CONSTANCIA DE NOTIFICACIÓN MEDIANTE PUBLICACIÓN DE AVISO

Auto No. 9674 del 02 de octubre de 2020

AUTO N° **09674**

“Por el cual se ordena el archivo de la solicitud de Licencia Ambiental iniciada a través del Auto 0892 del 8 de marzo de 2019 y se toman otras determinaciones”

Figura 4-1 Pasos y Aspectos Considerados para la Definición y Delimitación del Área de Influencia

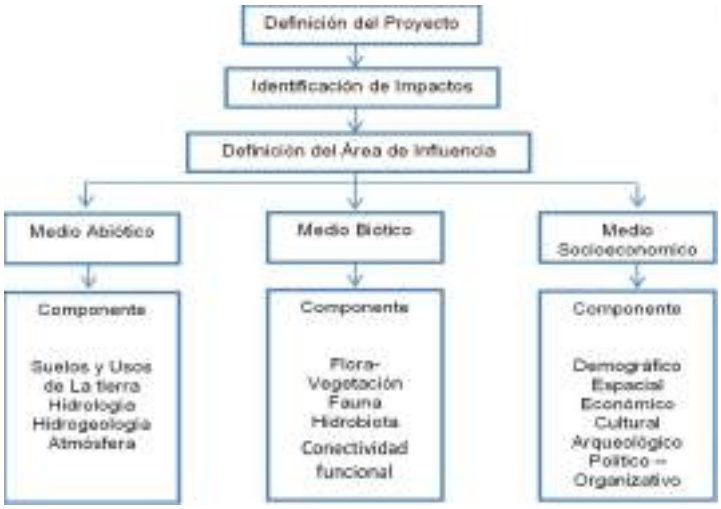
- En el escenario prospectivo de ejecución del proyecto, la sociedad sustenta la modificación en la conectividad ecológica dada la pérdida de cobertura natural, sin embargo, reconociendo que si bien esta variable influye en el hábitat de las especies seleccionadas y se relaciona al cambio evidente por el desarrollo del proyecto, también se presentó un amplio sustento del dominio de otras covariables sobre las cuales se identifica que recae una afectación por las obras y actividades que se desarrollarán, no solo en la etapa de construcción sino también en las etapas de operación y cierre. Estas afectaciones modifican la matriz del paisaje, y los parches y corredores son sensibles a ello.

Acorde con el planteamiento del proyecto, algunas obras y actividades que se desarrollarán en las etapas de construcción, operación y cierre tendrán una influencia en la condición actual de los elementos del entorno que suministra recursos a las especies representativas de la zona, por lo cual se reconoce un impacto que afectará la disponibilidad de hábitat y con ello la integridad ecológica en la zona.

Distinto a lo planteado por la sociedad, se encuentra que la afectación no solo está determinada por la modificación de 161,97 ha de cobertura vegetal, sino que las actividades (en las etapas de operación y cierre) que generan impacto sobre los cuerpos de agua y aumentan el tránsito en las vías, intervienen de manera directa y permanente sobre las condiciones del entorno, lo cual hace que el hábitat genere modificaciones, y por ende la estructura y función de los elementos que propician la conectividad ecológica.

El horizonte temporal de estos cambios se mantendrá por al menos 20 años, lo cual hace que las modificaciones generadas se consideren de gran influencia por la permanencia en su manifestación, y según la valoración del impacto tenderá a intensificarse.

En concordancia con lo anterior, dadas las debilidades en los análisis efectuados, existe un alto grado de incertidumbre en cuanto a los cambios en la composición y funcionalidad de los ecosistemas para evaluar la respuesta real del desplazamiento de las especies y la calidad de hábitat por la modificación en los ecosistemas presentes en el área. En este sentido no se tiene un planteamiento certero para el manejo del impacto, su escala de manifestación y su interacción con otros componentes que define la integridad ecológica, considerando adicionalmente, que los resultados obtenidos no representan la realidad actual de la región en cuanto al atributo de conectividad ecológica, lo cual lleva a cuestionar la trascendencia y el dominio del impacto, y como consecuencia, la delimitación actual del área de influencia.

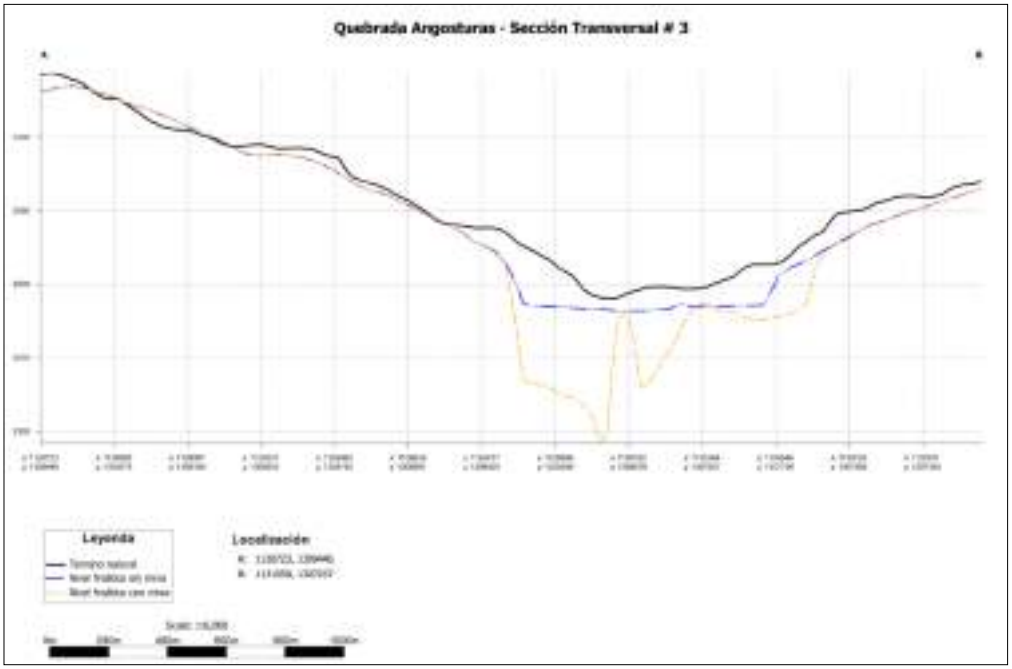
no analiza lo que representa la reducción del caudal base en los diferentes meses del año o en condiciones extremas como puede ser la presencia de un fenómeno de El Niño fuerte, o simplemente, durante los meses de menores precipitaciones del año. Tal ausencia de análisis tanto en la evaluación de los impactos como en los planes de manejo ambiental propuestos no permite un pronunciamiento respecto de sobre de la solicitud de la licencia ambiental del proyecto "Soto Norte".
